JZX93系

標 題 トヨタ マークII 新型車解説書の内容訂正のお知らせ

トヨタ マークII 新型車解説書 (品番61169, 1993年10月発行) の内容に誤りがありましたので訂正します。

部位 P3-36 シャシー-その他

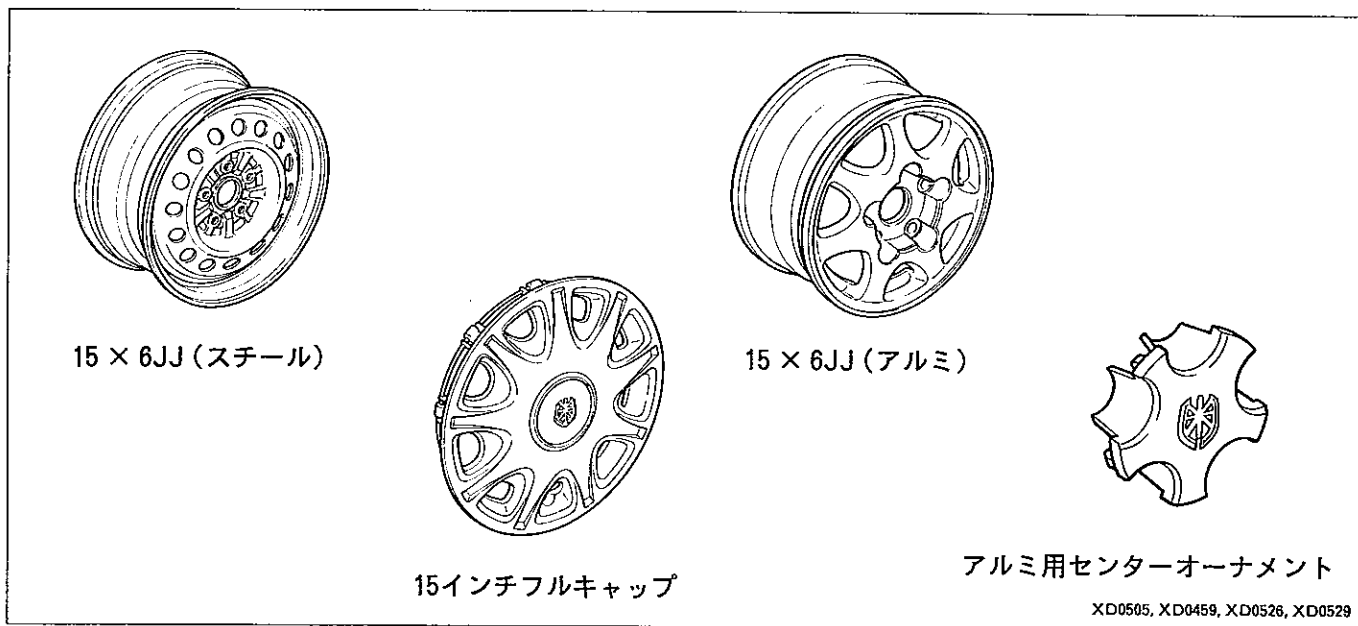
(誤)

#### 4. タイヤ&ディスクホール

- タイヤに195/65R15 91Hサイズ, ディスクホイールに15×6JJサイズを設定しました。ホイールはスチールとアルミの2種類を設定し, グランデFourにスチール, グランデG-Fourにアルミを標準設定しました。なお, グランデFourにアルミをオプション設定しました。
- スチールホイール, アルミホイールとも意匠はJZX9#系の2WD車と同じです。
- スチール用に15インチフルキャップ, アルミ用に15インチ用センターオーナメントを設定しました。なお, 意匠は2WDのものと同じです。

(正)

#### 4. タイヤ&ディスクホイール

- タイヤに195/65R15 91Hサイズ, ディスクホイールに15×6JJサイズのスチールホイールを設定しました。また, アルミホイールをオプション設定しました。
- スチールホイール, アルミホイールとも意匠はJZX9#系の2WD車と同じです。
- スチール用に15インチフルキャップ, アルミ用に15インチ用センターオーナメントを設定しました。なお, 意匠は2WDのものと同じです。
